**PARECER DA COMISSÃO DE AVALIAÇÃO**  
**sobre a Conformidade Ambiental do Projeto de Execução do**  
**“EN125 - Variante de Olhão”**

**COMISSÃO DE AVALIAÇÃO**

O presente documento constitui o parecer técnico final do procedimento de verificação da conformidade ambiental do projeto de execução da “EN125 – Circular de Olhão”, sendo emitido pela Comissão de Avaliação (CA) ao abrigo do n.º 8 do artigo 20.º do Decreto-Lei n.º 151-B/2013, de 31 de outubro, na sua atual redação, diploma que estabelece o Regime Jurídico de Avaliação de Impacte Ambiental (RJAIA).

Figura 1 - Localização da variante (solução A) e uso do solo na área do PNRF.

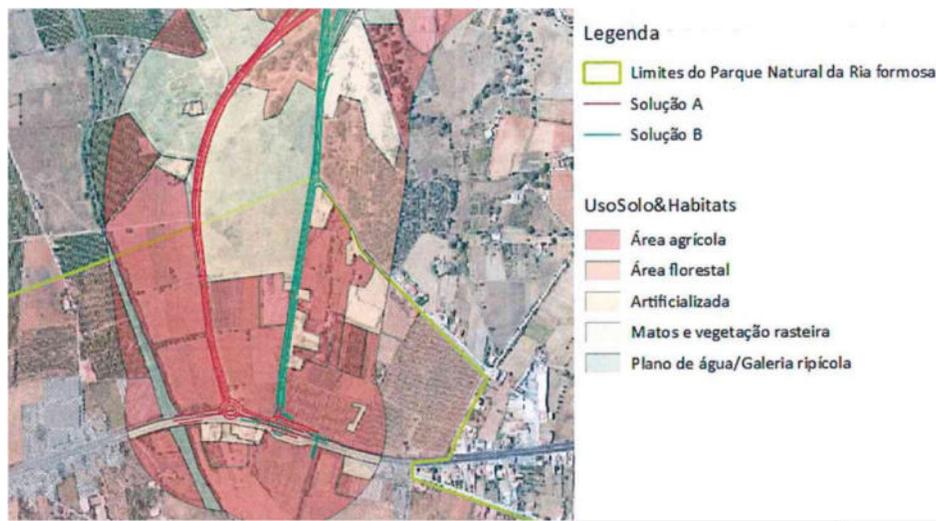
Apreciação: Verifica-se que o projeto corresponde, no trecho 1, a ponte, na zona de atravessamento do PNRF ao percurso definido na DIA (solução A). Este troço desenvolve-se numa extensão de cerca de 430 m em área de PC1, aproveitando caminho já existente, atravessando zonas agrícolas e artificializadas.

**Conclusão:** Considera-se que foi dado cumprimento à condicionante.

Figura 4 - Troço entre a Rotunda 2 (ex-Rotunda B1) e a Rotunda 3 (ex-Rotunda B2)

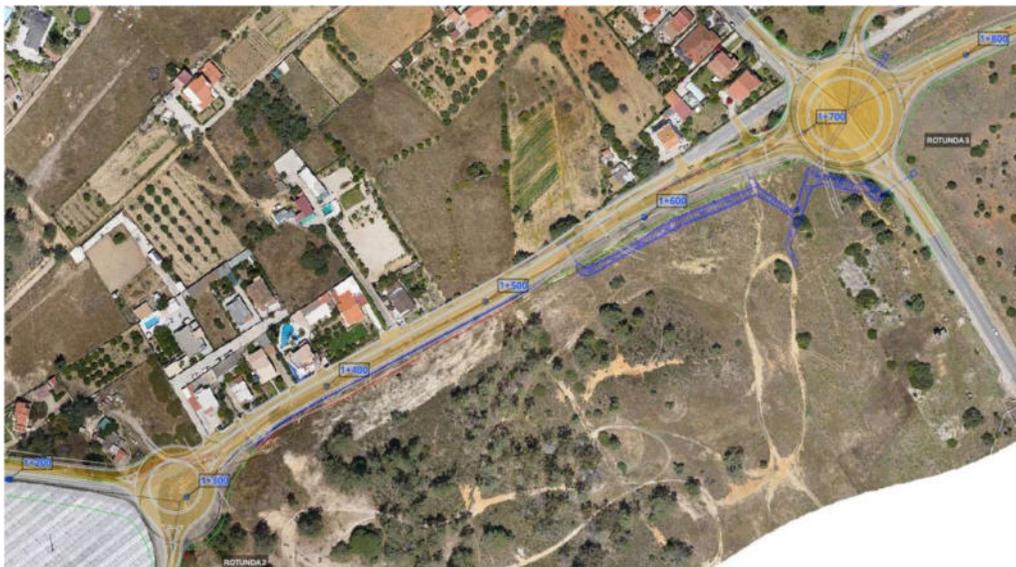
2. Avaliar a possibilidade de, entre as rotundas B1 e B2, afastar o máximo possível a via das moradias existentes, salvaguardando-se a plataforma da estrada existente para acesso às mesmas, deslocalizando, caso possível, o traçado para o terreno que recentemente foi parcialmente desarborizado.

O RECAPE refere que foi promovido o afastamento da antiga Rotunda B1 (atual Rotunda 2) às moradias existentes, salvaguardando-se o acesso às propriedades.

**Conclusão:** Considera-se que foi dado cumprimento a esta Medida.

Figura 6 - Restabelecimento do Caminho das Areias, enquadrado entre a rotunda 6 e a rotunda 7

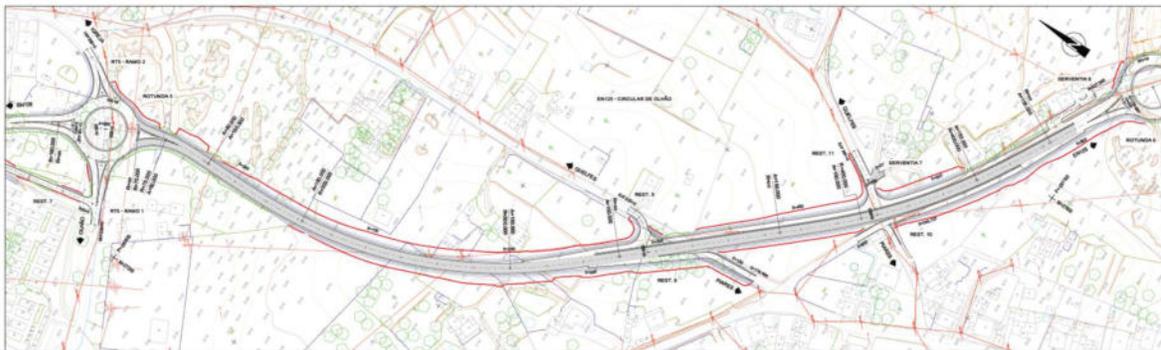
No Trecho 4 foi aprovada a Solução B. Contudo, encontra-se assegurado o restabelecimento de todos os acessos a habitações e à rede viária local.

**Conclusão:** Considera-se que foi dado cumprimento a esta Medida.
